Por medio de la presente, se remite informe técnico de inspección SSHCH-10-2024 la Sección de Seguridad Hídrica, referente al proyecto “URBANIZACION VALLES LAS ESTRELLAS”, promovido por **PROMOCIONES VALLES LAS ESTRELLAS, S.A.**

REPÚBLICA DE PANAMÁ
MINISTERIO DE AMBIENTE
DIRECCIÓN PROVINCIAL DE CHIRIQUÍ
ÁREA GESTIÓN INTEGRADA DE CUENCAS HIDROGRÁFICAS
Informe Técnico de Campo – SSHCH - 010– 2024

Fecha de inspección	Viernes 08 de Marzo de 2024
Lugar	Corregimiento David Sur, Distrito de David, Provincia de Chiriquí.
Asunto	Inspección Técnica de Evaluación al Proyecto “, Urbanización Valle de Las Estrellas”. Categoría II
	<ul style="list-style-type: none"> Ing. Ramiro Martínez- Ministerio de Obras Públicas Arquitecto. Abimael Caballero- Ventanilla Única del MIVIOT. Arquitecto. Hans Yangüés-Por parte de la Promotora. Ing. Meybis S. Morales C. Técnica en Manejo de Cuenca Hidrográficas-Sección de Seguridad Hídrica del Ministerio de Ambiente. Lic. Manuel Vega. Director de Gestión – Municipio de David. Lic. Alain Rojas – Técnico de Evaluación – Ministerio de Ambiente. Ing. Víctor Quintero - Técnico de Evaluación – Ministerio de Ambiente. Lic. Douglas Barrera- IDAAN Arquitecta Beatriz Rodr

Hoja Topográfica 3741-III- David

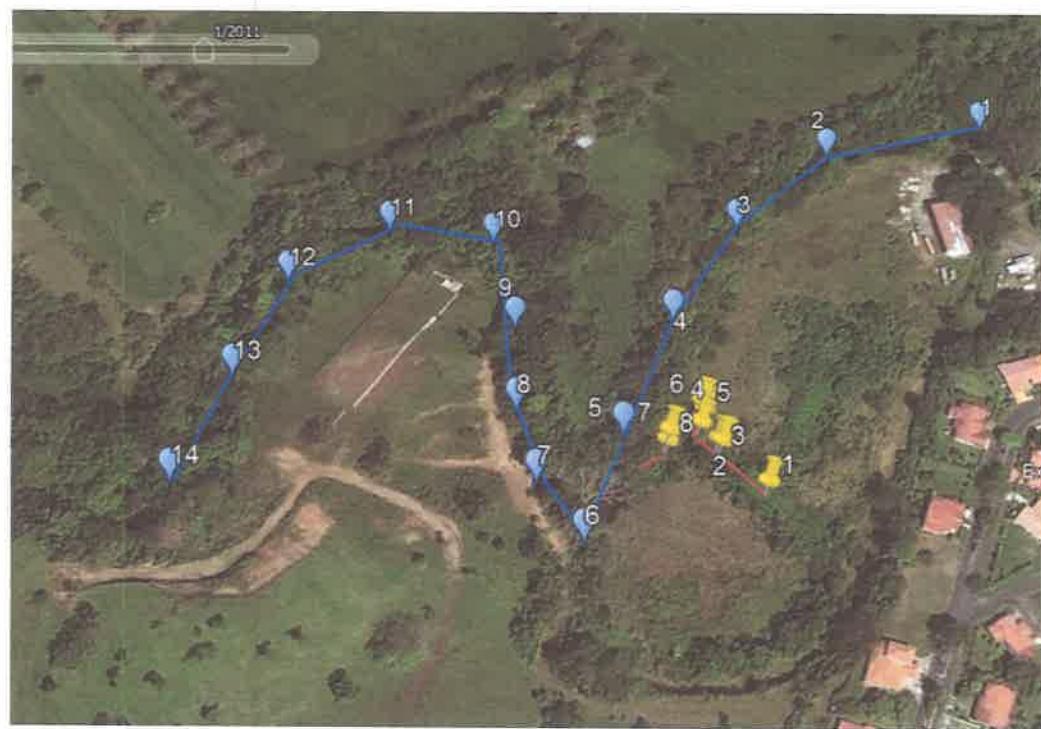
8. Tomando como herramienta la Hoja topográfica 1:50,000 David 3741 – III, Series E762, podemos indicar que la Quebrada San Cristóbal recibe aportaciones de las siguientes fuentes hídricas: La quebrada El San Juan, la quebrada El Tejar, la quebrada del Cerro y la quebrada Peje Perros. Y de las aguas productos de escorrentías de áreas más elevadas. La Promotora debe garantizar que esta fuente de agua (Quebrada San Cristóbal), tiene la capacidad de evacuar y conducir todas las aguas, inclusive si ocurriera un evento extremo, aunque el estudio hidráulico que se haya presentado indique lo contrario. Por lo que el Promotor debe indicar que alternativas propone para afrontar esta situación si se diese el

caso, ya que actualmente estas son áreas que para épocas de inviernos se inundan, debido a la gran cantidad de agua que colecta esta fuente hídrica y al gran desarrollo existente en las áreas de arriba.
